DODATEK Č. 1 KE SMLOUVĚ O DÍLO ZE DNE 21. 12. 2021

Objednatel a zhotovitel uzavřeli dne 21. 12. 2021 na základě výsledků zadávacího řízení podle zákona č. 134/2016 Sb., o zadávání veřejných zakázek, ve znění pozdějších předpisů, smlouvu o dílo (dále také jako „Smlouva“) na veřejnou zakázku „**UTB – Stavební úpravy U6 - AV studio Fénix**“ Objednatel a Zhotovitel na základě vzájemné dohody tímto Dodatkem č. 1 ve smyslu čl. X. odst. 2) uzavřené Smlouvy, mění obsah Smlouvy, a to tak, jak je uvedeno dále.

1D 1793 - UTB - Stavební úpravy U6
- AV studio Fénix

PŮDORYS 1.NP – NOVÝ STAV

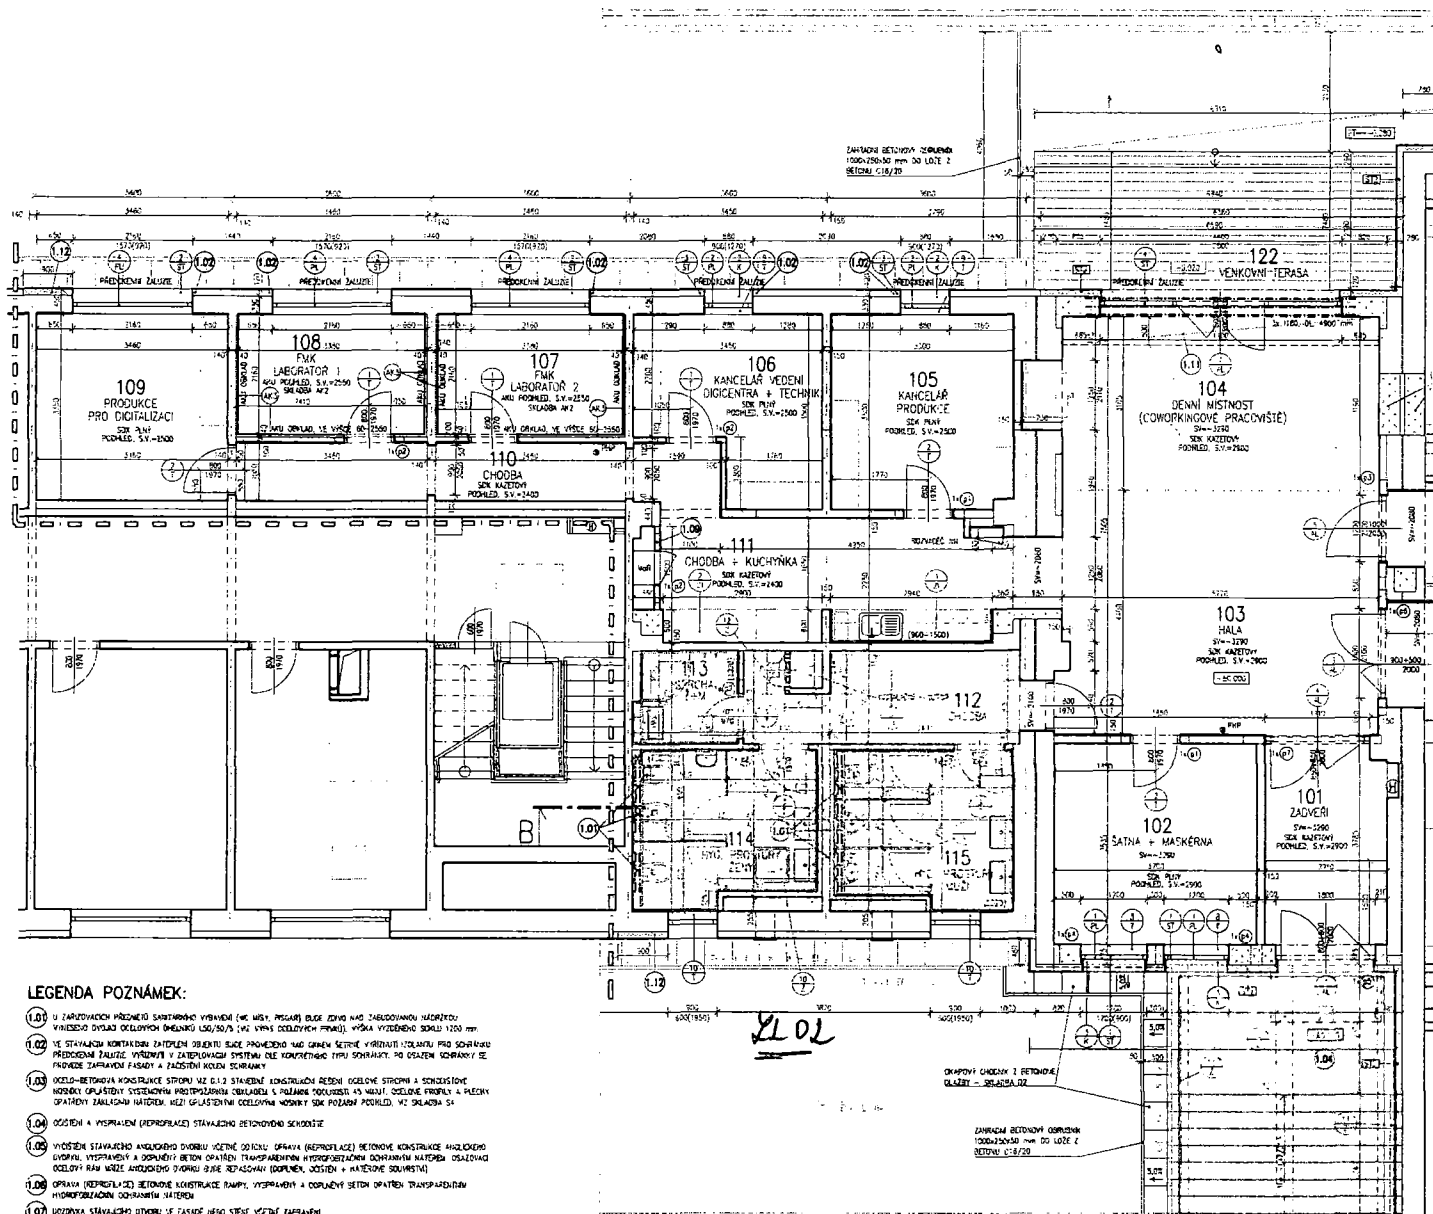
Protokol o změně díla		Změnový list		č. 2
Předmět díla:	UTB – Stavební úpravy U6 - AV studio Fénix			
Objekt:	UTB ve Zlíně, obj. U6_Fénix			
Objednatel:	Univerzita Tomáše Bati ve Zlíně (UTB ve Zlíně), nám. T. G. Masaryka 5555, 760 01 Zlín			
Zhotovitel:	Navláčil stavební firma, s.r.o., Bartošova 5532, 760 01 Zlín			
TDI:				
Projektant:				
Popis změny: Z důvodu výškových rozdílů a stavu původní betonové podlahy po provedení bouracích prací. Bylo rozhodnuto, že dojde k vybourání betonové podlahy v místnostech č. 112 – 115 a provedením nového betonového potěru podle stanovené nivelety projektantem.				
Odůvodnění změny: Změna DPS.				
údaje o změně	Změnu vyvolal:	Objednatel		
	Jedná se o změnu: (zatrhnout)	zúžení předmětu díla, kterou se snižuje cena díla		
		úprava předmětu díla bez vlivu na cenu díla		
		práce realizované a hrazené nad rámec ceny díla	x	
	Jedná se o změnu ve smyslu zákona: (zatrhnout)	§ 222 odst. 4	x

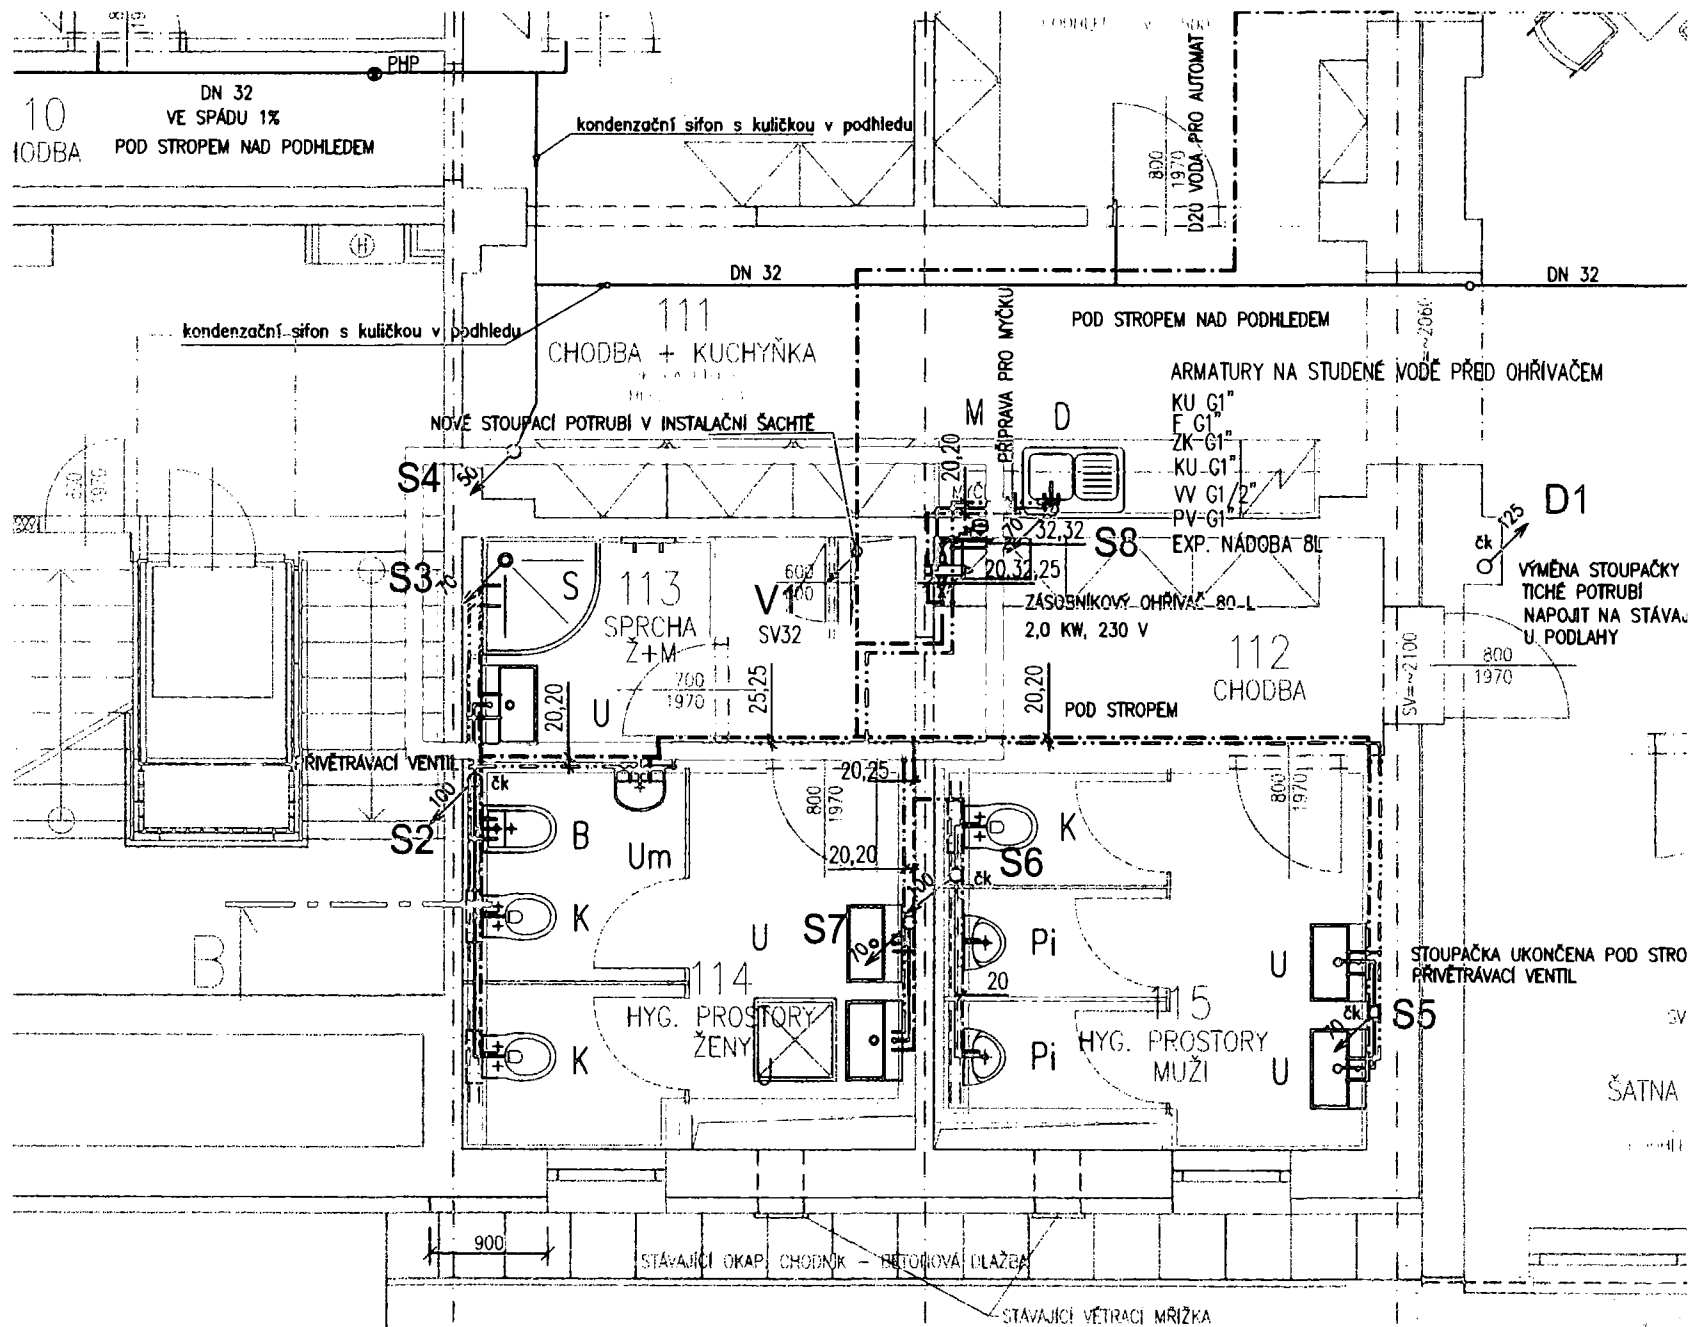
P.č.	Číslo položky	Název položky	MJ	Množství	Cena / MJ	Celkem
Díl: 721		Vnitřní kanalizace				19 599,20
1	721170965R00	Oprava - propojení dosavadního potrubí PVC D 110	kus	2,00000	527,50	1 055,00
Včetně pomocného lešení o výšce podlahy do 1900 mm a pro zatížení do 1,5 kPa.						
2	721176115R00	Potrubí HT odpadní svislé D 110 x 2,7 mm	m	3,00000	675,00	2 025,00
Potrubí včetně tvarovek, objímek a vložek pro tlumení hluku. Bez zednických výpomocí.						
Včetně zřízení a demontáže pomocného lešení.						
3	721176116R00	Potrubí HT odpadní svislé D 125 x 3,1 mm	m	7,00000	1 081,00	7 567,00
Potrubí včetně tvarovek, objímek a vložek pro tlumení hluku. Bez zednických výpomocí.						
Včetně zřízení a demontáže pomocného lešení.						
4	998721202R00	Přesun hmot pro vnitřní kanalizaci, výšky do 12 m	%	221,75000	2,40	532,20
5	PC02	Demontáž stávajícího volně vedeného potrubí	hod	1,00000	450,00	450,00
6	PC13	požární manžety na potrubí DN 125		1,00000	2 570,00	2 570,00

Změnový list č. 4

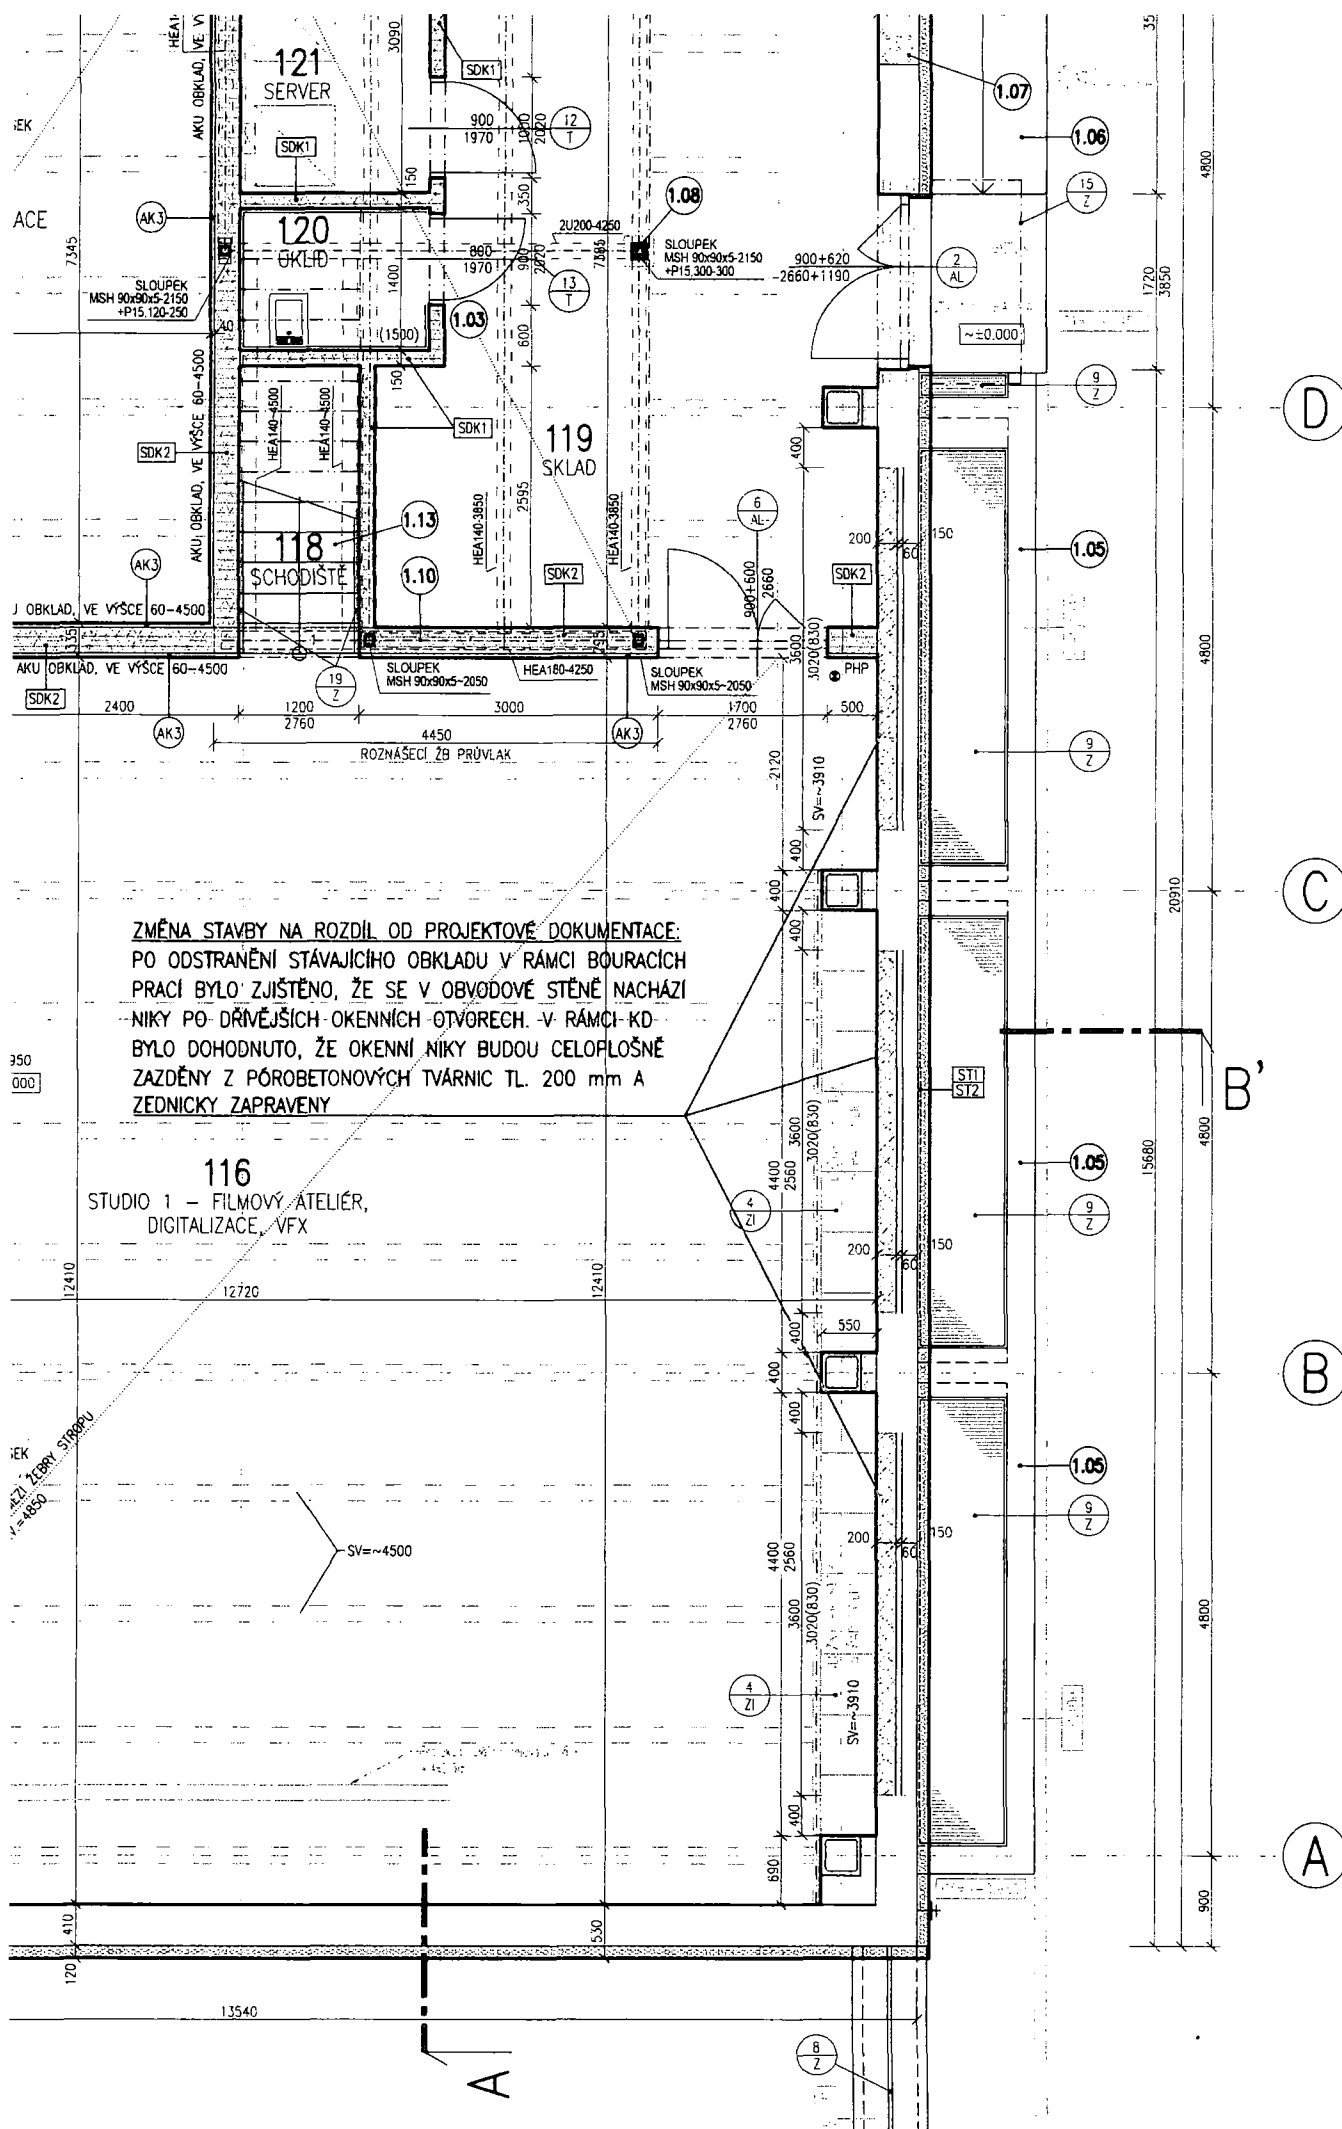
Doplnění vyzdívký obvodové stěny v m. č. 116 (Studio 1) podle dodatku DPS. Provedeno, z důvodu rozšíření obvodové stěny. V této pozici měla obvodová stěny pouze cca 150 mm, docházelo by k tepelným mostům a tepelným ztrátám.

Dodatek DPS.

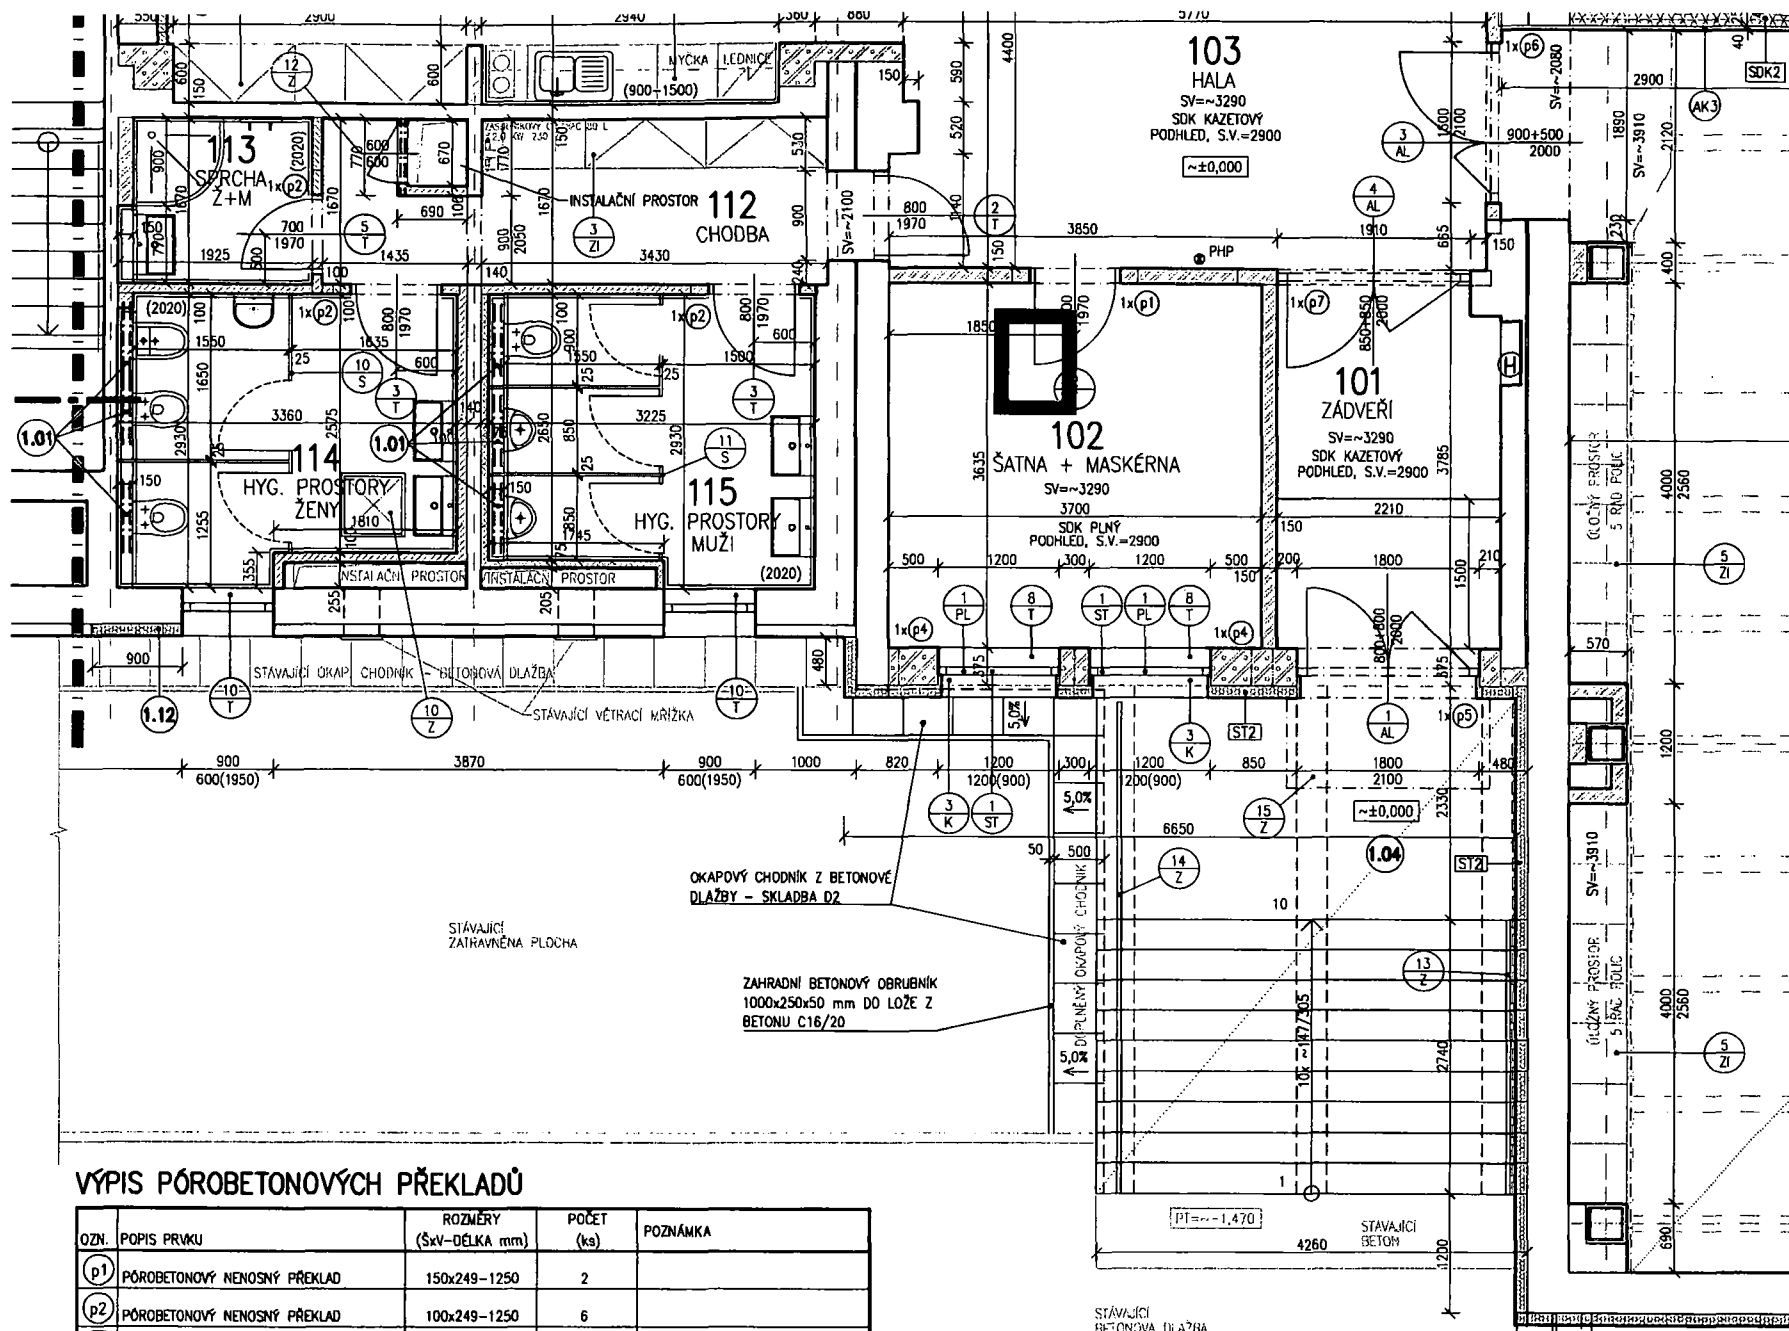
P.č.	Číslo položky	Název položky	MJ	Množství	Cena / MJ	Celkem
Díl: 96		Bourání konstrukcí				18,95
1	976044311R00	Vybourání beton obrub šachet průř. nad 0,03 m2	m3	0,10000	189,50	18,95
Díl: 767		Konstrukce zámečnické				5 300,00
2	Z10	Z10 zapuštěný systémový vnitřní závodní šachetní kryt 600/600mm, kompl.dod+mtz dle výpisu výrobků	ks	1,00000	5 300,00	5 300,00
